# PRODUCT INFORMATION

## VARIABLE WASSERPUMPEN FÜR 3.0 TFSI-MOTOREN

**PI 2248**

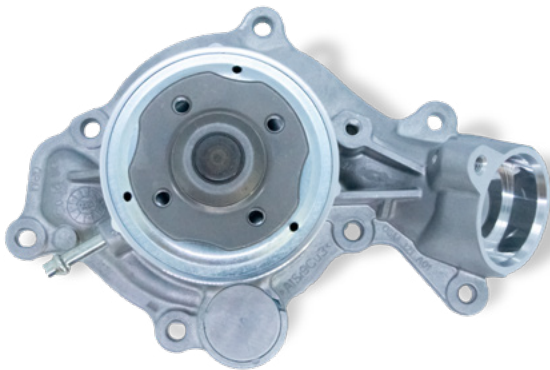
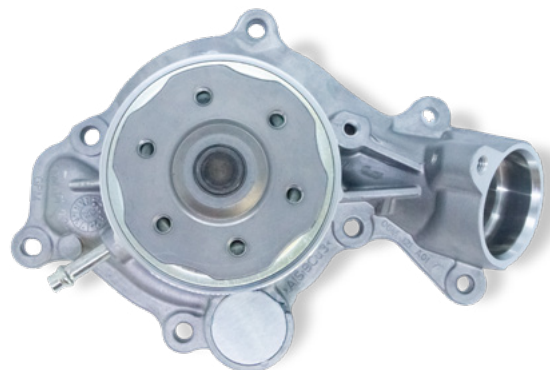
Wasserpumpe 7.10942.21.0 mit Vierloch-Nabe

Wasserpumpe 7.10942.38.0 mit Sechslloch-Nabe

Seit Januar 2025 ist die Wasserpumpe OE-Nr. 06M 121 013 D seitens OE nicht mehr erhältlich. Sie wurde durch die OE-Nr. 06M 121 013 G ersetzt. Da die neue Wasserpumpe 06M 121 013 G eine andere Nabe aufweist (sechs statt vier Löcher), müssen beim Austausch nicht nur die variable Wasserpumpe, sondern auch die Riemenscheibe und die Schrauben ausgetauscht werden.

Bei der optimierten Variante muss die Riemenscheibe mit den sechs Schrauben befestigt werden. Das Anzugsdrehmoment für die sechs Schrauben beträgt 5 Nm plus 60°.

Motorservice hat die Vierloch-Variante 06M 121 013 D weiterhin unter der Art.-Nr. 7.10942.21.0 im Sortiment. Diese kann nur zusammen mit der ursprünglichen Riemenscheibe und den zugehörigen Schrauben ausgetauscht werden. Daher sollte vor der Montage die Riemenscheibe und die Schrauben geprüft und ggf. ersetzt werden. Falls ein Ersetzen nicht möglich ist, sollte das Komplettkit mit der optimierten Variante verwendet werden.
